Инцидент с башенным краном КБМ-401П, произошедший 23.03.2021
в г. Жодино на строительном объекте.

23.03.2021 в г. Жодино на строительном объекте: «Два многоквартирных жилых дома по ул. Жодинская, район дома № 13» с башенным краном КБМ-401П (исполнение-36, 2008 года выпуска, изготовитель РПУП «Могилевский завод «Строммашина»), принадлежащим дочернему унитарному предприятию «Автомобильный комбинат» Минского областного производственного проектно-строительного унитарного предприятия «Минскоблсельстрой» произошел инцидент.

Фото 3

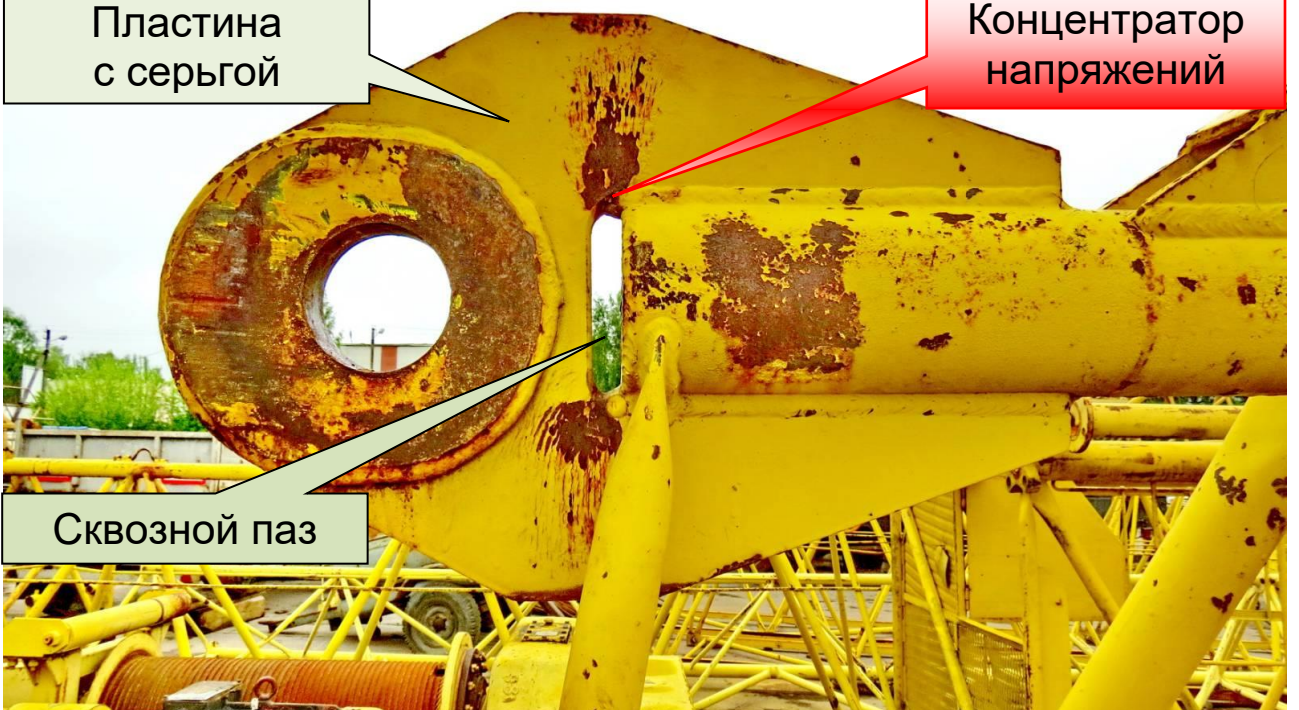
конструктивной особенностью данного крана является проектное и технологическое решение в изготовлении конструкции сварного соединения верхнего пояса (трубы) стрелы с серьгой с оставшимся после сборки и окончательной сварки в конструкции соединения сквозным пазом в пластине серьги (Фото 3), что является высоким концентратором напряжений, требующим проведения регулярных осмотров с контролем наличия трещин (микротрещин) в соединении, окончаниях сварных швов, основном металле в зоне сквозного паза пластины (Фото 4).

Пластина
с серьгой

Концентратор
напряжений

Сквозной паз

Справочно: По результатам расчетов, произведенных НПК «НАУКА», конструктивное решение по усилению только сплошной заваркой сквозного паза в проушине является недостаточным для обеспечения прочности конструкции.

произвести внеочередной контроль основного металла и сварных швов стрелы башенных кранов КБМ-401П с использованием неразрушающих методов контроля силами специализированных организаций, имеющих лицензию на право деятельности в области промышленной безопасности в части диагностирования башенных кранов, уделив особое внимание состоянию соединений пластин серьги с верхним поясом (трубой) стрелы. Результаты внеочередного контроля отразить в паспортах башенных кранов с приложением отчетной документации. При выявлении недопустимых дефектов в соединении выполнить ремонт (усиление) металлоконструкции или ее замену;

обеспечить при проведении годового контроля технического состояния, перед каждым монтажом башенных кранов КБМ-401П визуально-измерительный контроль состояния соединений пластин серьги с верхним поясом (трубой) стрелы;
